GRAND HOTELL, RÖSUNDA 27:2, SALTSJÖBADEN, ÄRENDENR: B23-001670

Tillbyggnad på Grand hotel Saltsjöbaden - antikvariskt utlåtande

Motivering till lägre grundläggning än rekommendation

Tillbyggnaden som föreslås presenteras på följande vis av arkitekterna:

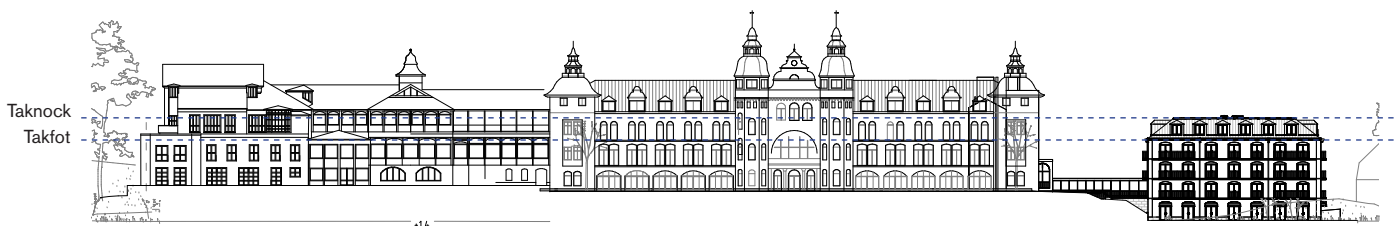
Ur presentationsmaterialet. Tillbyggnadens taknock ligger en bit under takfoten på 1896 års tillbyggnad.

Undertecknad bedömer att arkitekterna löst uppgiften på ett mycket tillfredställande sätt. Byggnaden upplevs balansera upp tillbyggnadskomplexet på hotellets västra sida, och underordningen mot huvudbyggnaden upplevs som tydlig. Byggnadens taknock är lägre än takfoten på huvudbyggnaden och ligger en bit under takfoten på tillbyggnaden från 1896, vilket tydligt visar på en underordning även gentemot senare tillägg.

Ändringar sedan förra versionen av detta utlåtande

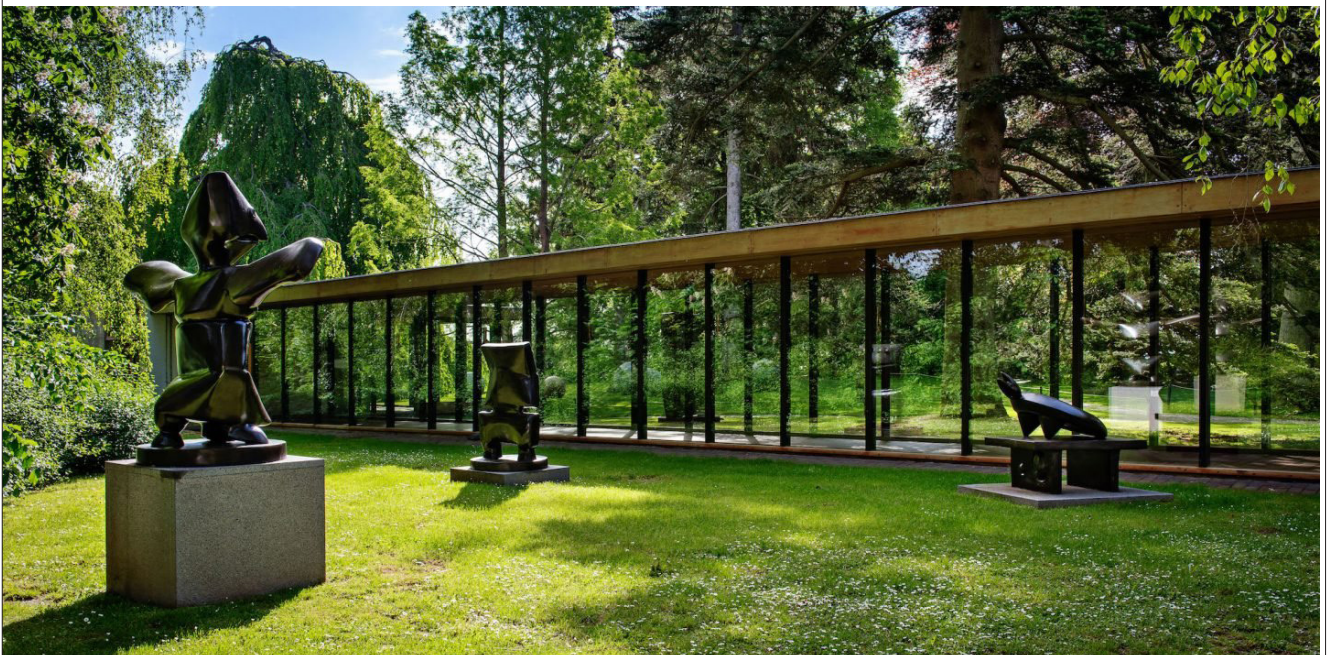
Bygglovshandlingarna som detta utlåtande beskriver har ändrats sedan den förra versionen. Ändringarna beskrivs nedan:

Kulörer fönster och fönsterbleck

Kulörerna på fönster, fönsterdörrar och fönsterbleck har ändrats från NCS S 7020-Y30R till NCS S 8505-Y20R.

Förbindelsegång

En förbindelsegång har lagts till som ansluter tillbyggnaden till huvudbyggnaden.
